改善箇所説明図

改善の内容

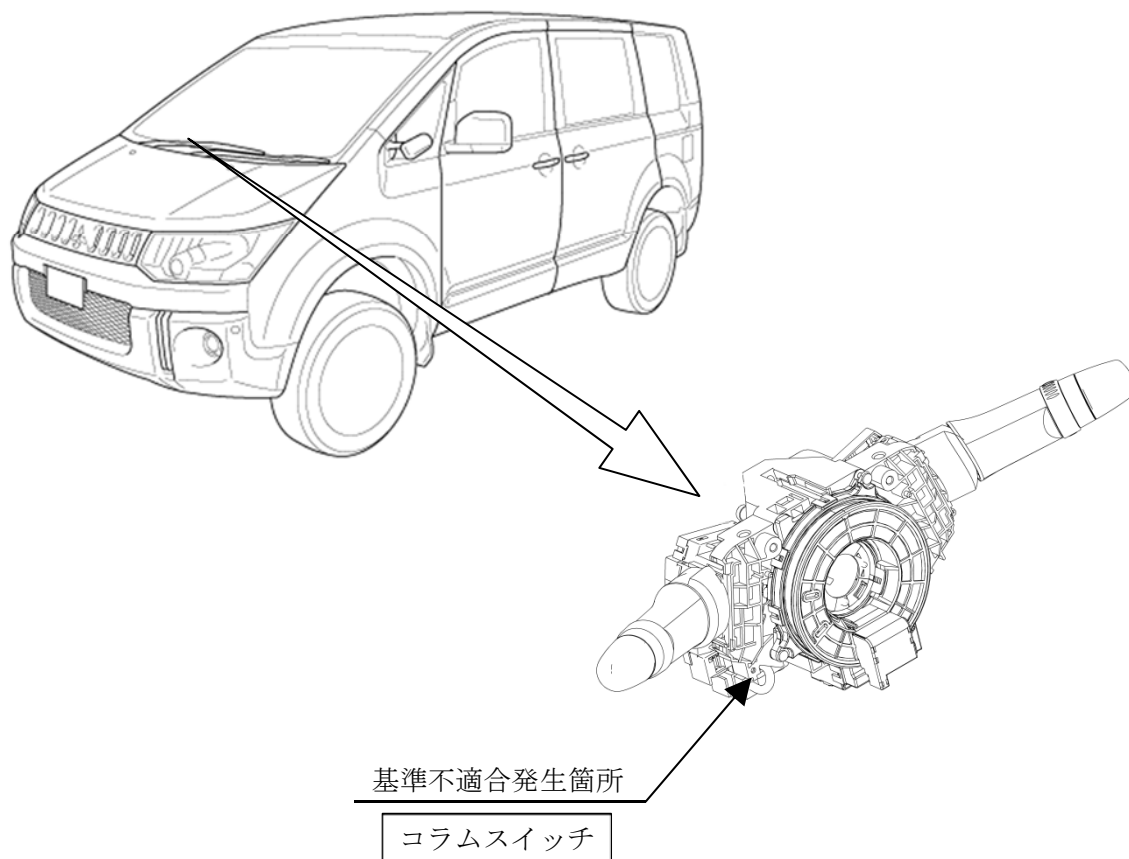
コラムスイッチにおいて、内部配線を繋ぐコネクタ端子の加締めが不十分なため、端子と配線の隙間に絶縁物が生成され、導通不良となることがある。そのため、前照灯、車幅灯、前部霧灯、尾灯、番号灯および当該スイッチ連動の車室内照明が不灯、あるいは点滅、または、方向指示器が不灯となるおそれがある。

注：図中の 内は、内部配線を交換する部品を示す。

全車両、コラムスイッチの内部配線を対策品と交換する。

識別：運転者席側ドアアッパーヒンジのドア側取付けボルト(上側)頭部に、白または黄色のペイントを塗布する。
